# Mémoire en réponse à l'avis de la Mission Régionale d'Autorité environnementale de Corse

## Projet de centrale photovoltaïque de Vignale

Maître d'Ouvrage :  
SAS CENTRALES PV CORSE

Avril 2026

Figure 1 : Tracé prévisionnel du raccordement au réseau public de distribution

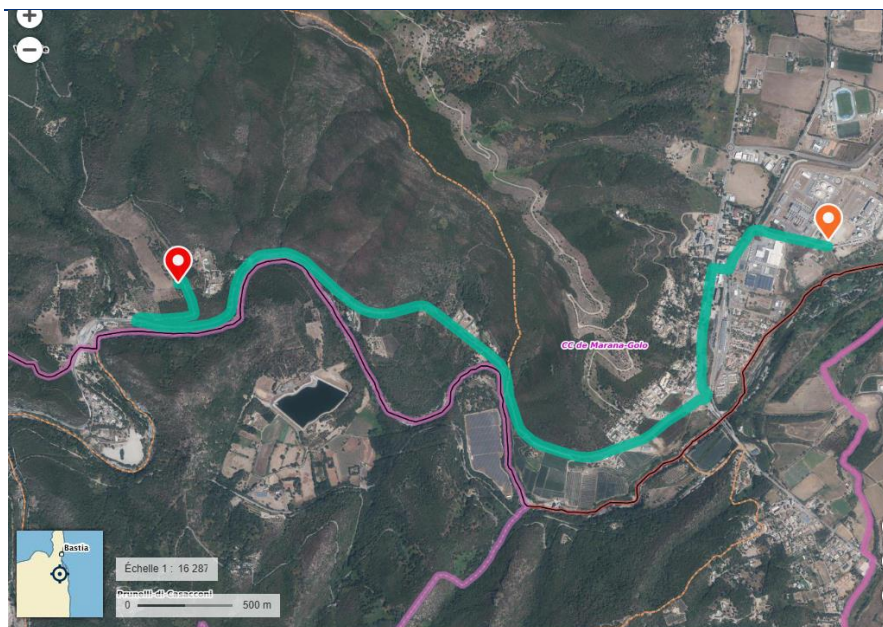
« La MRAe recommande d'évaluer les incidences environnementales du raccordement de la centrale au réseau électrique et de justifier la capacité d'accueil du poste source envisagé ».

**Néanmoins, EDF power solutions France présente ci-dessous une analyse succincte pressentie de l'incidence du raccordement électrique depuis le poste de livraison jusqu'au poste source :**

Le raccordement de la centrale photovoltaïque au réseau public sera mené par le gestionnaire de réseau (EDF SEI). A ce jour, EDF SEI envisage de raccorder le parc au réseau public de distribution HTA par un **nouveau départ de 5,8 km de câbles souterrains (3 x 240 mm<sup>2</sup> alu) vers le poste source de LUCCIANA**. Ce poste source dispose de capacités suffisantes pour absorber la puissance de ce nouveau parc (38 MW de capacité de transformation disponible sur ce poste source en janvier 2026 d'après l'open-data d'EDF SEI).

Depuis le poste de livraison, le tracé pressenti pour le raccordement électrique emprunte la RD 607, la RT 20 puis la RD 210 jusqu'au poste source de Lucciana. Une tranchée sera réalisée le long des routes goudronnées et donc artificialisées. Aucune incidence n'est donc pressentie à ce stade.

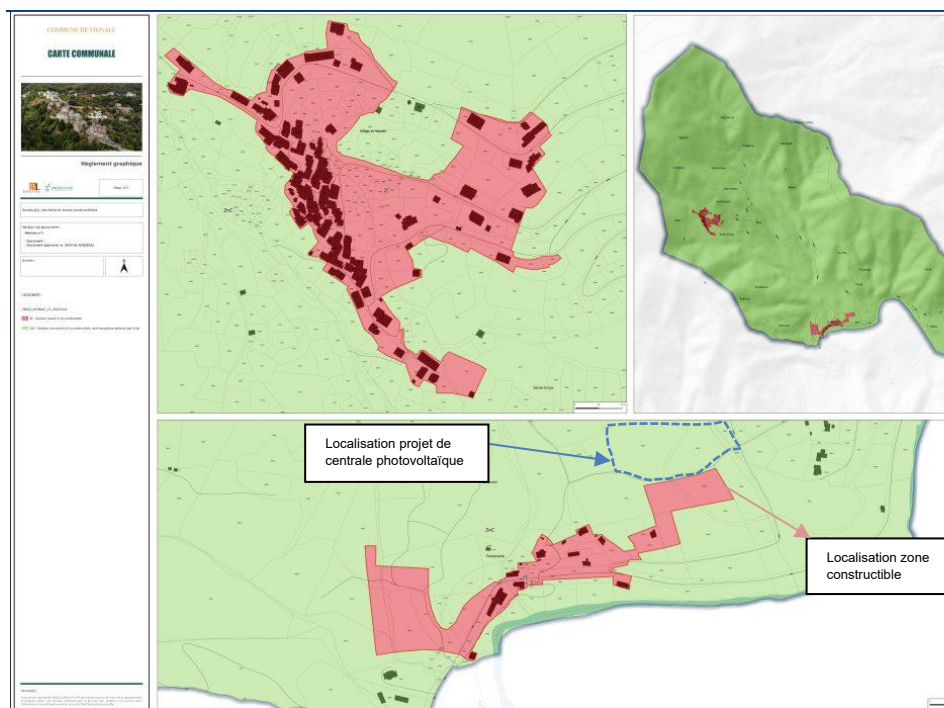
« La MRAe recommande de justifier la compatibilité du projet avec la carte communale de Vignale, ainsi qu'avec la loi Montagne ».

La parcelle d'implantation du projet est classée en zone non constructible sur la carte communale de la commune de Vignale, actuellement en vigueur. En revanche, elle se situe **en continuité immédiate avec une zone définie comme constructible sur cette carte communale.**

La continuité physique est assurée par le fait que le projet de centrale photovoltaïque est situé à quelques mètres des terrains classés en zone constructible. Par ailleurs, la continuité fonctionnelle est renforcée par la présence d'une voie d'accès communale desservant les deux secteurs, ainsi qu'une ligne électrique. De plus, le permis de construire pour un programme de construction de logements sur la zone constructible adjacente a d'ailleurs été déposé, confirmant la vocation urbanistique de la zone attenante.

Cette proximité immédiate est démontrée par la carte suivante :

Conformément aux prescriptions de l'article L. 122-5 du Code de l'urbanisme relatif au principe de continuité, **le projet est compatible avec les dispositions de la loi Montagne qui intègre le principe de la constructibilité en continuité de l'urbanisation.**

**Vue 1 depuis la RD 10 :**

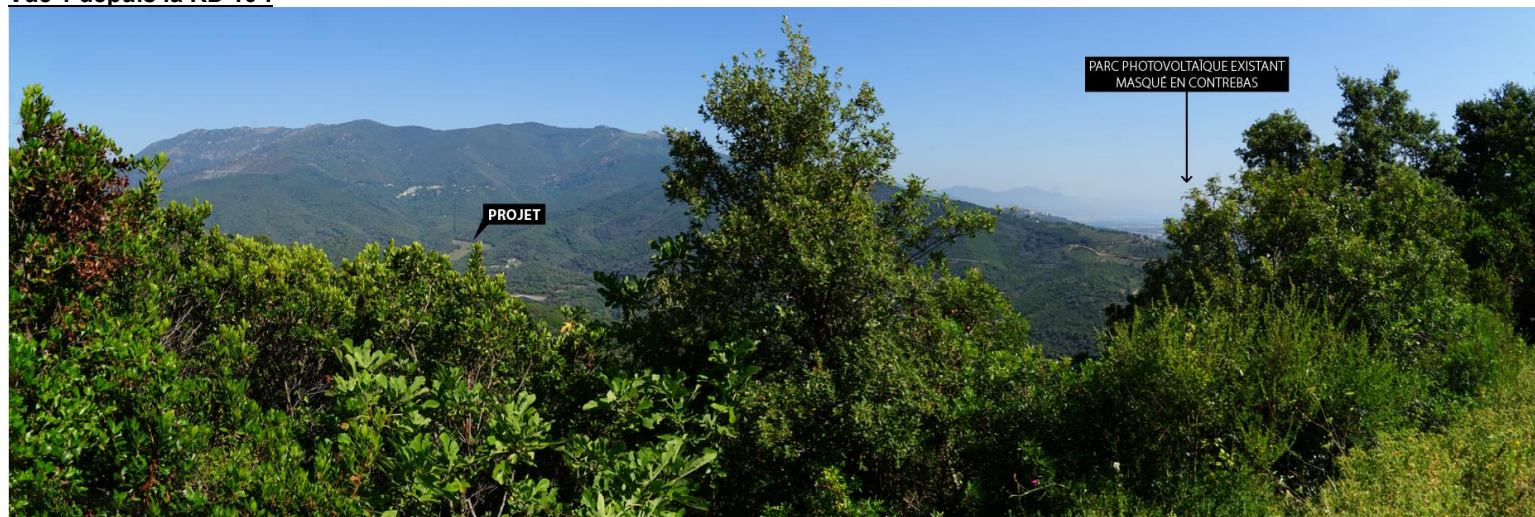
**La MRAe recommande de revoir l'analyse de l'impact paysager, en investigant davantage les mesures d'évitement et de réduction des impacts, et en tenant compte des effets cumulés avec les centrales photovoltaïques existantes ou à venir.**

Au regard de la configuration topographique des sites, du rôle du relief et du couvert végétal, ainsi que des dispositifs paysagers existants ou projetés, l'analyse des impacts paysagers cumulés peut être considérée comme adaptée aux enjeux du territoire, tout en intégrant des mesures d'insertion permettant de réduire les incidences visuelles du projet.
